中央ポンプ場築造工事(土木工事) 質問回答書

福山市上下水道局施設部施設整備課

推定地層断面図

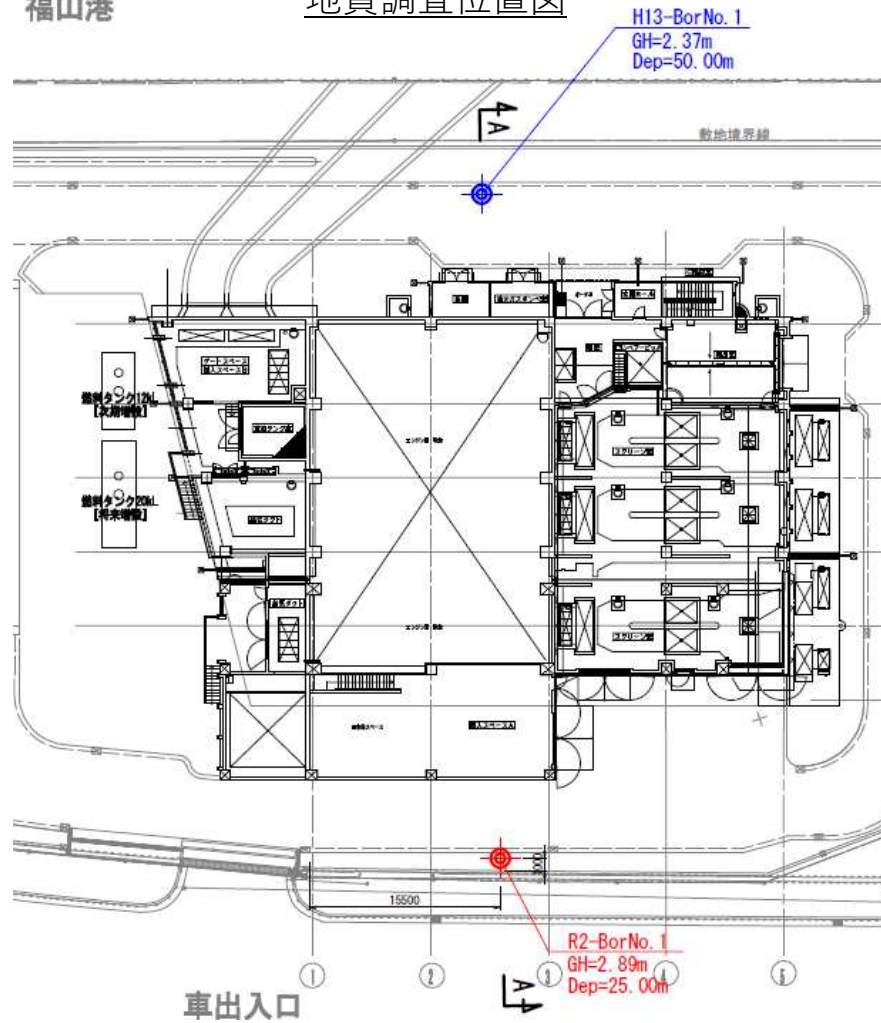
番号	質問事項	回答
3	コン殻（無筋）、コン殻（有筋）、アス殻の単位体積重量について、ご教示をお願いします。	回答2と同様です。
4	廃プラスチックの単位体積重量について、ご教示をお願いします。	撤去する雨水管は、建設物価及び積算資料に記載されている規格毎の単位質量を見込んでいます。
5	建設汚泥（泥水）の単位体積重量について、ご教示をお願いします。	1.5 t /m3を想定しています。
6	水の単価をご教示をお願いします。	福山市水道料金（臨時用）を見込んでいます。
7	柱列式連続壁工について、図面番号C-02支保工配置図(1)の右側端部は2孔となっておりますが、3軸施工のため、3孔分施工することになりますが支障はありませんでしょうか。ご教示をお願いします。	3孔分施工で支障はないと考えています。
8	図面番号C-06仮設断面図(1)他に地質柱状図が記載されておりますが、GL-20mより下の地層が省略されており、N値も50以上の礫層の情報しかありません。詳細な地質データの開示、試料土回収を兼ねた追加の地質ボーリングの施工について、協議は可能でしょうか。ご教示をお願いします。	想定している地質の資料を添付しますのでご確認ください。 追加ボーリングの施工については、協議の対象とします。
